RAPPORT

de la mission de suivi réactif conjointe

Centre du patrimoine mondial / ICOMOS

**au titre du bien du patrimoine mondial « Le Havre, la ville
reconstruite par Auguste Perret » (France)**

La tour Alta vue depuis l'hôtel de ville en mai 2023

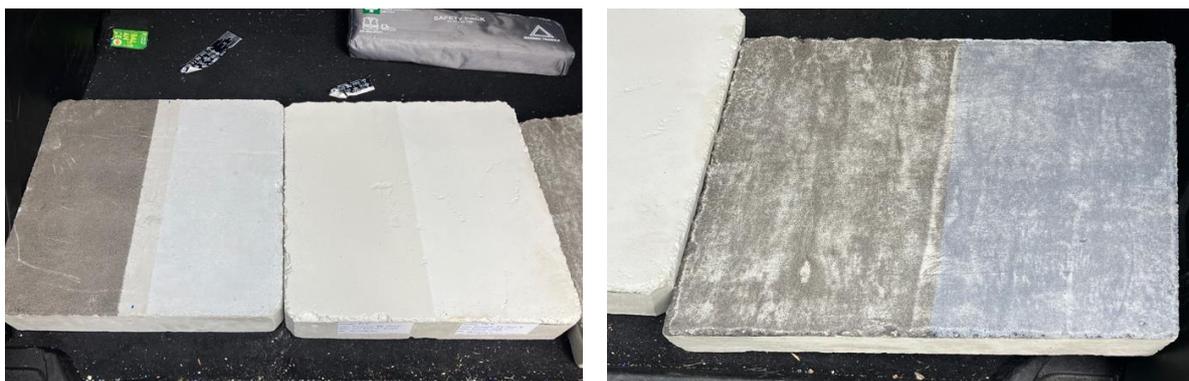
Concernant **la teinte de la tour**, les représentations numériques soumises à enquête publique et les documents illustrant la demande de permis d'urbanisme montraient un édifice plus clair que les bétons aux teintes rose et beige mis en œuvre par Auguste Perret dans le centre reconstruit. Or, depuis la mission de conseil de 2023, les façades ont été entièrement revêtues d'une lasure gris sombre (encore renforcée par l'ombre des terrasses supérieures). Cette teinte a singulièrement affirmé la présence de l'édifice dans le paysage de la ville reconstruite et, par conséquence, a accru son impact visuel négatif sur la VUE du bien.

Le premier échantillon fait disparaître la texture du béton au profit d'un aspect totalement lisse, qui semble presque synthétique, tandis que le second présente un fini très inégal, l'abrasion laissant apparaître certaines zones foncées et d'autres très claires. A première vue, aucune des deux tentatives d'éclaircissement de la tour ne semble acceptable. Elle continuera donc à se distinguer dans le paysage du Havre non seulement par son gabarit mais aussi par sa teinte gris foncé.

- ✓ Concernant l'impact visuel de la tour Alta, prévoir des clauses strictes au sujet de l'éclairage extérieur de la tour dans le règlement général de l'immeuble (acte de base) afin d'éviter toute mise en lumière spécifique, complémentaire au dispositif en place.

Côté quai Videocq (vitrages opaques)

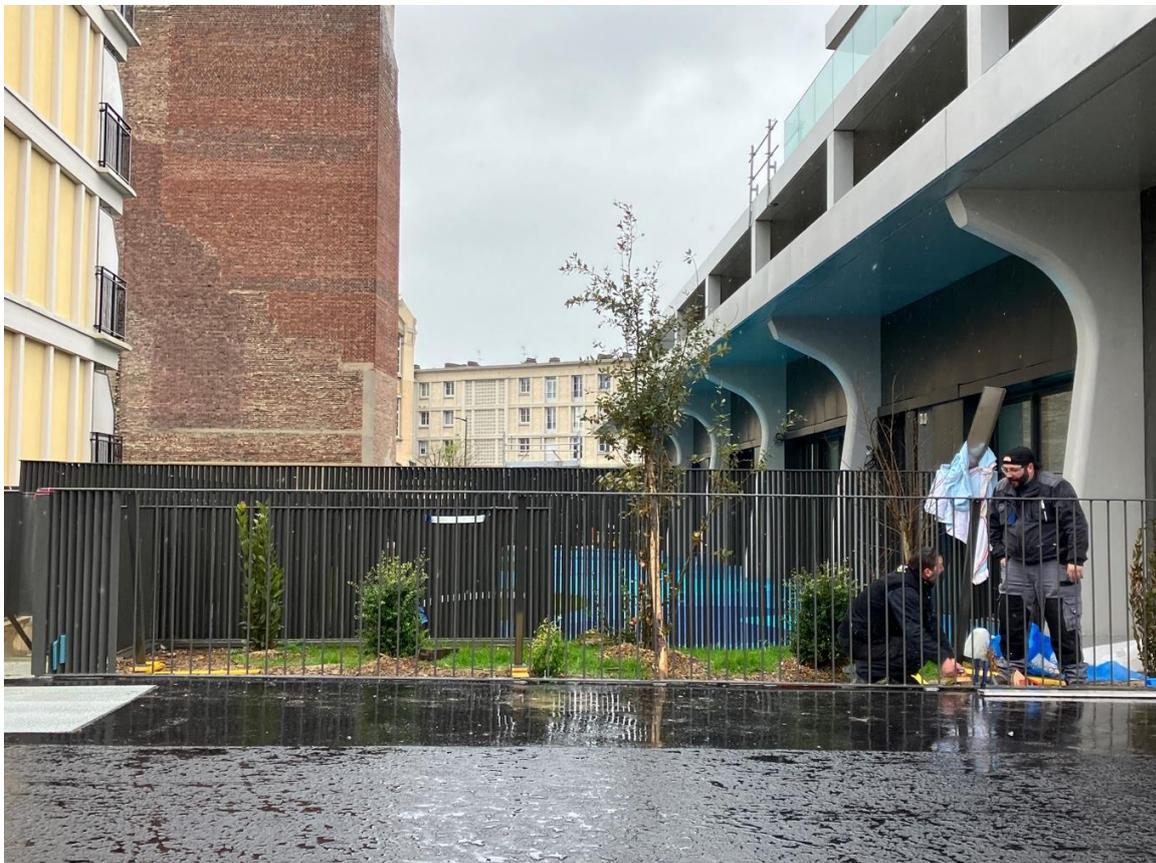
Maintenant que les travaux de la tour sont achevés, la mission de suivi réactif a pu constater sur place que les préoccupations du Comité du patrimoine mondial relatives au paysage urbain et aux espaces publics environnants étaient fondées : le rez-de-chaussée de l'immeuble est quasiment aveugle sur l'espace public et ses finitions semblent sommaires ; la perméabilité des regards qui devait être assurée entre la rue Jean Macé et le bassin du Commerce grâce au jardin de la crèche est obturée par plusieurs rangées de grilles de hauteur croissante. Or, la fermeture des rez-de-chaussée de la tour sur l'espace public, que ce soit du côté du quai Videcoq ou du côté de la rue Jean Macé, est incompatible avec l'insertion correcte de la tour dans son contexte urbain.

Perméabilité visuelle entre le quai Videocq et la rue Jean Macé entravée par 4 rangées de grilles, mars 2024

Les évolutions constatées sur place ne s'inscrivent pas encore dans le sens d'une bonne compréhension des échanges souhaités entre l'État partie, l'ICOMOS et le Centre du patrimoine mondial. Elles ne s'inscrivent pas davantage dans le respect du prescrit du Plan / règlement SPR. Parallèlement à ces constats, des réflexions et recherches semblent préconisées et projetées pour tenter d'améliorer le maintien de la VUE du bien, conformément aux demandes du Comité du patrimoine mondial. Elles sont confirmées dans la réponse apportée par l'État partie à la Décision 45 COM 7B.184 du Comité et ont fait l'objet d'échanges positifs au cours de la mission de suivi réactif. Cependant, force est de constater qu'elles n'ont pas été mises en application jusqu'à présent.

- ✓ Ouvrir le plus possible le rez-de-chaussée de la tour Alta sur le quai Videcoq comme sur la rue Jean Macé, et rétablir la connexion visuelle qui a toujours existé entre la rue et le quai – garante d'un début d'intégration de la tour dans le tissu urbain environnant. Il est absolument nécessaire que cet aspect soit amélioré et que l'occupation de ce rez-de-chaussée soit reconsidérée si elle paraît totalement incompatible avec l'espace public.

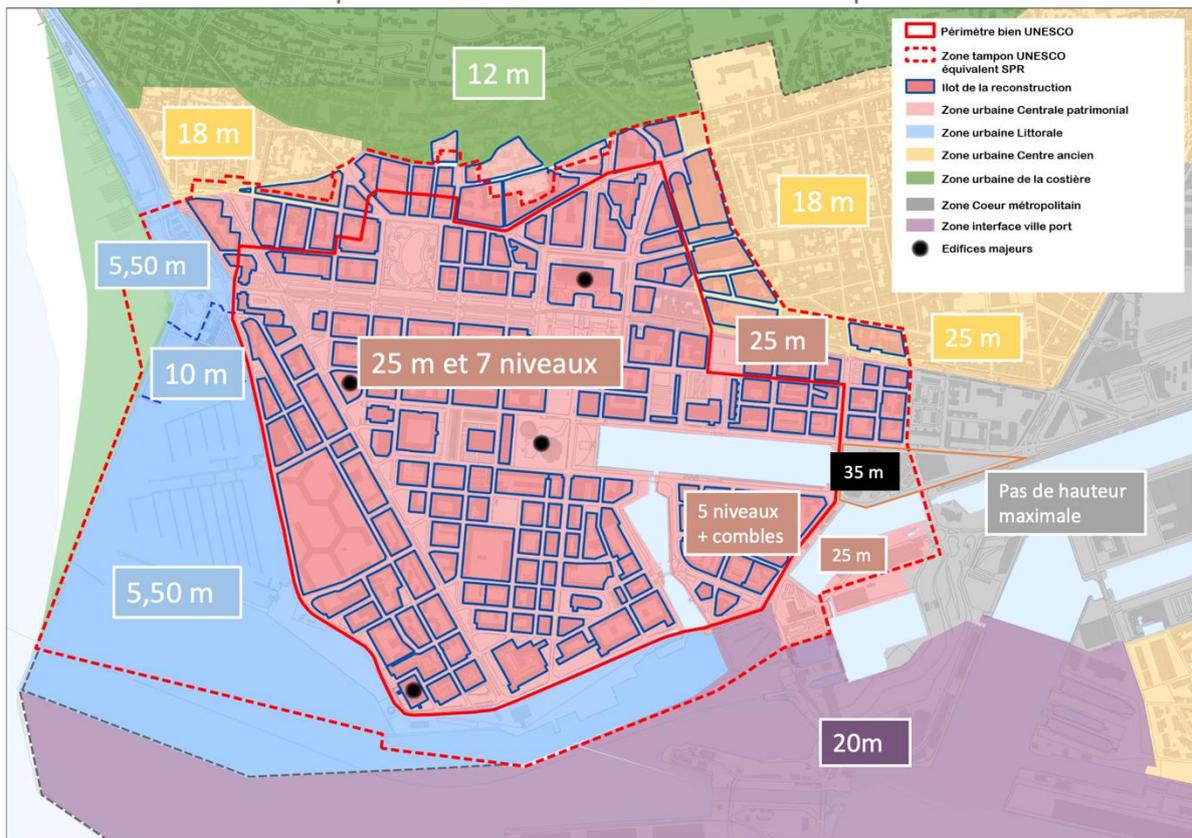
Ce n'est pas ce que montre le plan des hauteurs maximales (p. 20 du « Renforcement... ») qui seraient autorisées au nouveau PLU (et au PLUi), en particulier dans la zone tampon située à l'extrémité est du bassin du Commerce, dans un « espace public monumental » et un « axe visuel remarquable » du SPR. Et le plan « Les polarités de la centralité » (p. 16 du même document) mentionne que l'étude du projet tertiaire prévu à cet emplacement est prévue en 2024.

Ce plan postule donc que, dans la zone tampon qui clôture l'une des longues perspectives de la ville reconstruite, à l'extrémité du bassin du Commerce reconnu comme l'un des principaux points d'attraction du centre, il ne serait plus utile de respecter la composition monumentale du plan de Perret ainsi que ses qualités urbaines et environnementales, comme le prévoit le SPR actuel. En effet, dans cette partie de la zone tampon couverte par le SPR, la hauteur maximale du futur PLU serait limitée à 35 m et cela sans répondre aux 4 conditions actuelles susceptibles de justifier un dépassement. Enfin, un dépassement « sans hauteur maximale » serait autorisé quelques mètres plus loin, toujours dans l'axe principal de cet espace public monumental et en visibilité directe depuis l'autre extrémité du bassin, pour permettre un futur développement tertiaire important. Cette « évolution » ne répond pas à l'annonce d'une réduction du prescrit des règles d'exceptions dans la zone tampon (voir plans « Évolution du

Réaliser un immeuble élevé dans cette perspective majeure constituerait une atteinte substantielle à l'un des attributs de la VUE du bien – alors que l'objectif principal de l'État partie est précisément le maintien de la VUE du bien (voir ci-dessous).
